Réf. D.U. : 04/PFD/554294  
Réf. C.R.M.S. : GM/BXL4.151/s.564  
Annexe : 1 dossier

Objet : BRUXELLES. Rues de Six Jetons, de l'Abattoir, de la Serrure, du Char, des Chartreux, Pletinckx, du Houblon, Notre-Dame du Sommeil, de la Poudrière, de la Senne, des Fabriques. Planter 62 arbres en espace public et aménagements divers pour sécuriser les piétons, dans le cadre du contrat de quartier durable « Jardin aux Fleurs ».

**Demande de permis d'Urbanisme – Avis de la CRMS**

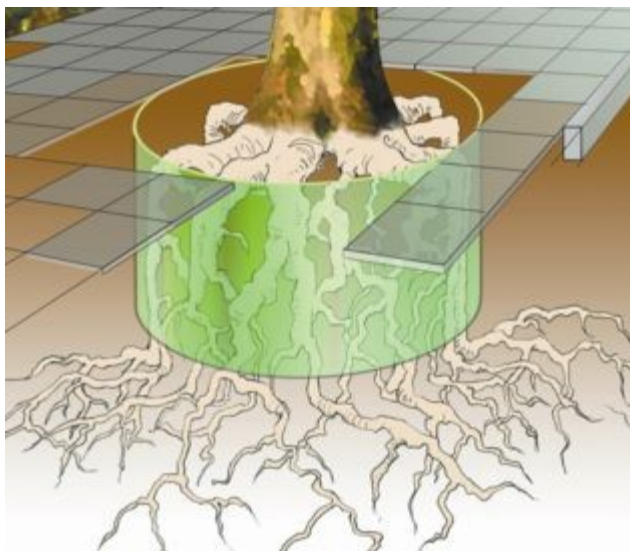
La CRMS, qui encourage la verdurisation du quartier, estime que les propositions soulèvent de nombreuses questions quant au choix des essences d'arbres et à leur implantation. De manière générale, le projet présente un manque de cohérence paysagère. Il risque de générer un effet confus et hybride et de porter ainsi atteinte à la lisibilité de la structure urbaine. Les choix effectués sont, en outre, très peu motivés. Les propositions de planter de manière aléatoire plusieurs essences différentes au fil de mêmes rues sont peu compréhensibles. Parfois les essences sont difficilement compatibles entre elles ou avec le milieu urbain dans lequel s'inscrivent. **Il conviendrait, dès lors, de simplifier le choix des essences tout en en réduisant la palette et en prenant en compte les ensembles cohérents et les caractéristiques urbanistiques propres à ces rues.** Pour ce qui concerne le choix des essences, il y a lieu de prendre également en considération leur future gestion : l'expérience montre qu'on procède souvent à l'élagage drastique des arbres sans faire la distinction entre les espèces. Or, les arbres proposés ne supportent pas tous ce type d'élagage.

- la haie prévue à l'angle de la rue de l'abattoir et la rue de la Senne serait composée d'un nombre d'espèces trop important. Il convient de se limiter à maximum 3 espèces et de les choisir en fonction du contexte urbain et de la facilité d'entretien (par ex. pas de plantes avec des épines).

En ce qui concerne les aménagements prévus pour sécuriser les piétons, **la CRMS s'oppose au placement, au milieu de la voirie rue de la Senne, d'un plateau surélevé pourvu de deux arbres. De tels dispositifs entravent la lisibilité de l'espace public ; la plantation d'arbres au milieu d'une rue n'a aucun sens en termes de paysage urbain.** De manière générale, la CRMS décourage également l'aménagement de nouvelles oreilles de trottoirs.
